Réf. CRMS : GM/BXL20247_677_PUN_Marnix_24_ING

Objet : BRUXELLES. Avenue Marnix, 24 / rue du Trône, 1 – Ancien siège de la BBL. Rénover un bâtiment de bureaux et ses abords par un réaménagement des entrées, des espaces verts et une modification des flux ; créer des patios permettant d'amener de la lumière naturelle dans les espaces situés en sous-sol ; amélioration énergétique, de la sécurité et programmation du bâtiment sans en changer son affectation. Demande de permis unique.

Avis conforme de la CRMS

Aménagement projeté des abords – document extrait du dossier de demande.

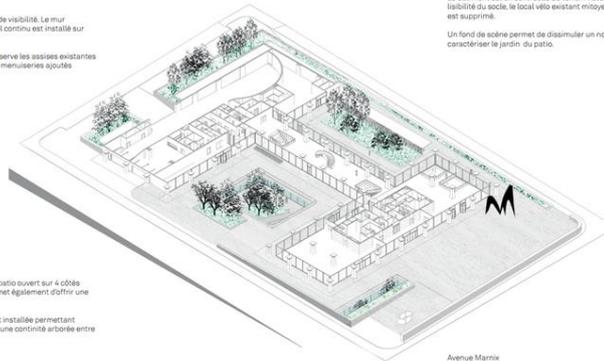
La CRMS souscrit aux grandes lignes des réaménagements des abords et notamment à la création de nouveaux patios du côté de la rue du Trône et de l'avenue Marnix. Les remarques formulées ci-dessous portent sur des détails à améliorer/adapter ainsi que sur la révision de certains matériaux lesquels doivent, de manière générale, être de qualité et ne pas se confondre avec les matériaux d'origine. Ainsi, l'utilisation du travertin à l'extérieur du bâtiment doit être évitée, car il s'agit d'un matériau qui est caractéristique des

Certaines propositions relatives aux plantations sont également à revoir pour mieux les adapter à la configuration spécifique des lieux. Dans ce cadre, l'utilisation d'arbres de première grandeur dans les patios doit être évitée. Il convient, par ailleurs, de représenter les arbres avec les dimensions qu'aura leur couronne après quelques années de croissance pour pouvoir évaluer leur compatibilité avec les lieux. Le mode de gestion des nouvelles plantations doit également être précisé et leur maintien à long terme garanti.

Patio côté Trône - document extrait du dossier de demande.

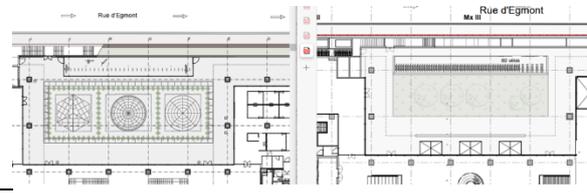
- proposer une autre matérialité que le travertin pour le traitement du chant au droit du percement du nouveau patio pour pouvoir identifier la nouvelle intervention ;
- remplacer la finition en aluminium blanc des garde-corps par un matériau de plus grande qualité (non laqué) ;
- préciser la tonalité du muret en béton de l'îlot planté ;
- adapter le choix des essences des plantations (chêne de Hongrie et chêne pédonculé) car elles ne

sont pas compatibles avec les conditions de croissance sur dalle et inadaptées à la sobriété attendue. Les nouvelles plantations doivent garantir la visibilité des façades et respecter l'ordonnancement de la trame du bâtiment. Il convient de renoncer à des arbres de première grandeur.

Document extrait du dossier de demande.

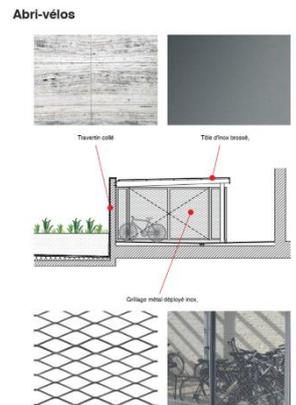
L'implantation et le traitement de l'abri vélo a été revu par rapport à l'avant-projet. La CRMS approuve la nouvelle configuration, mais estime que l'aspect de l'abri, qui est visible depuis l'avenue Marnix, doit encore être amélioré. A cette fin elle préconise de :

- ne pas utiliser le travertin pour revêtir le mur en fond de perspective, pour la même raison que celle déjà évoquée ci-dessus.
- entourer la structure métallique par un matériau unitaire, tel que le béton architectonique pour améliorer l'intégration dans le cadre architectural et faire un lien avec l'ensemble des interventions extérieures ; la face longeant la rue d'Egmont pourrait être revêtue d'un matériau plus ajouré ;
- investiguer la possibilité d'un dispositif plus en lien avec l'aspect végétal du jardin (toiture végétalisée, mur végétal, etc.).

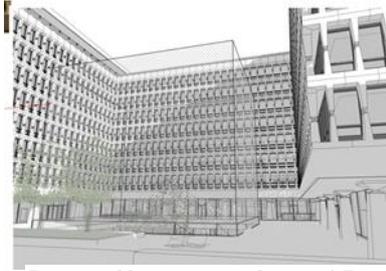
La CRMS approuve l'aménagement projeté et prend note du fait qu'on n'intervient pas de manière plus importante sur cette zone dans l'attente des résultats d'une étude de mobilité pilotée par la Commune. En ce qui concerne les plantations, elle demande de ne pas choisir le *ptérocaryer du Caucase* et de proposer une plantation de plus petite taille et au mode de croissance moins invasif, garantissant la lisibilité du bâtiment sur le long terme.

Plafond surplombant le rez-de-chaussée – photo et détail extraits du dossier de demande.

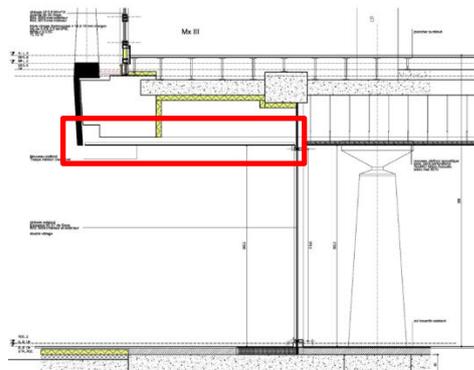
- les détails des nouvelles menuiseries extérieures (portes) du rez-de-chaussée doivent être fournis ;
- la CRMS s'interroge sur la motivation du remplacement du revêtement existant du plafond de la partie de la façade qui surplombe le rez-de-chaussée par du 'trespa météon blanc'. Elle demande de documenter le matériau existant et son état de conservation. Si possible, ce matériau sera récupéré ou remplacé à l'identique. Si cela n'était possible, il y a lieu de le remplacer sans en modifier l'aspect (échantillon à soumettre).

Documents extraits du dossier de demande avec indication des nouveaux percements.

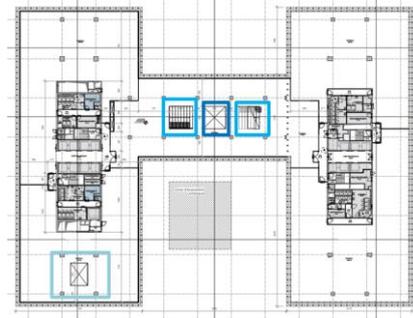
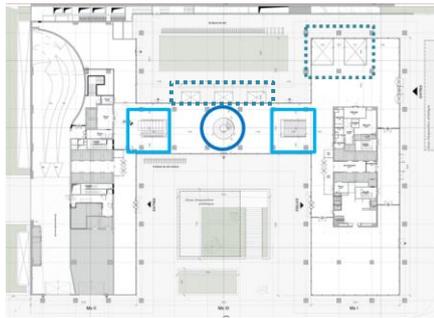
La CRMS se réjouit que le nombre de percements en vue de créer des nouveaux puits de lumière, connexions et circulations verticales ait été considérablement revu à la baisse. Hormis les deux percements au rez-de-chaussée (cf. infra), les structures du Marnix I seront conservées sans nouveaux percements, ce qui est très positif. Les percements dans le Marnix II ont été également revus à la baisse, tout comme ceux du Marnix III (3 percements centraux au lieu des 6, dont 4 dans les angles, du projet précédent). La CRMS approuve cette nouvelle mouture du projet tout en demandant d'en adapter les points suivants qui concernent certains détails à améliorer ainsi que la révision de la matérialité de certaines interventions. A ce sujet, la CRMS demande, de manière générale, d'opter pour des matériaux de qualité, sobres et discrets, qui s'inscrivent dans l'esprit de l'architecture d'origine sans cependant se confondre avec les éléments d'origine ou à en perturber la lisibilité (ex. éviter l'utilisation du travertin qui constitue par excellence le matériau permettant de rendre lisible les éléments d'origine).

Image extraite du dossier de demande.

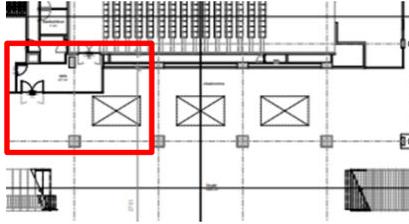
Dans le Marnix I, les seuls percements encore prévus sont les deux trémies au rez-de-chaussée qui doivent permettre de mieux éclairer l'étage -1. Si la CRMS comprend la nécessité d'améliorer l'éclairage naturel du -1, elle estime cependant que les dimensions des deux trémies doivent être revues à la baisse afin de moins impacter la lisibilité de l'espace du rez et du sol d'origine. Elle *demande de soumettre une nouvelle proposition à la DPC*. Le choix de matériaux pour le chant de la dalle (travertin) devrait par ailleurs être revu pour éviter toute confusion entre la nouvelle intervention et les éléments d'origine.

Image extraite du dossier de demande

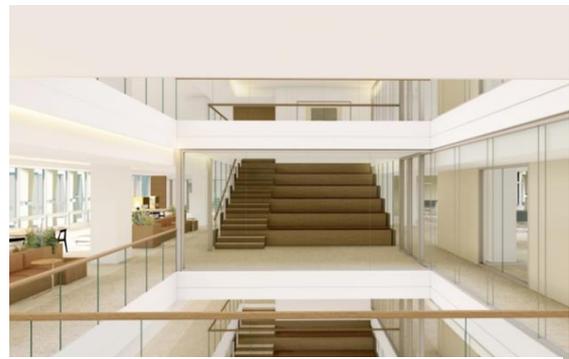
- vérifier si la continuité de la lisse en noyer. Selon la perspective 10.001 celle-ci semble interrompue par une lisse en métal dans le prolongement du garde-corps en acier laqué en sa partie descendante. Ce détail devrait être amélioré pour ne pas multiplier les types d'éléments;
- revoir la disposition de la lisse afin d'obtenir une lecture sobre des plans successifs. La lisse fixée aux marches d'escaliers alourdit en effet la lecture du module vitré ;
- fournir les détails des parois latérales en verre (EI) ainsi que des raccords entre elles (voir aussi le point 'TECHNIQUES' du présent avis au sujet des vitrages EI)
